## ORDINE DEL GIORNO

Collegato al parere sulla variante 23 al Piano degli Interventi

### **OGGETTO: modifica scheda norma RA40-23B1 – Area ex Autogerma**

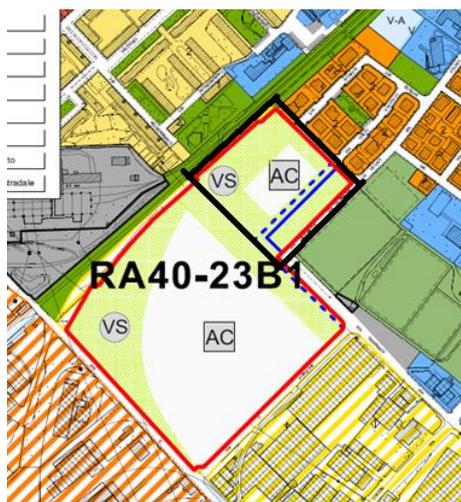
La scheda norma RA40-23B1 sia modificata in modo che tutta l'area di forma quadrata in prossimità delle abitazioni, delimitata da via Scrivia-via Velino-la pista ciclopedonale (vedi figura), oggi adibita a parcheggio, venga adibita interamente a parco pubblico.
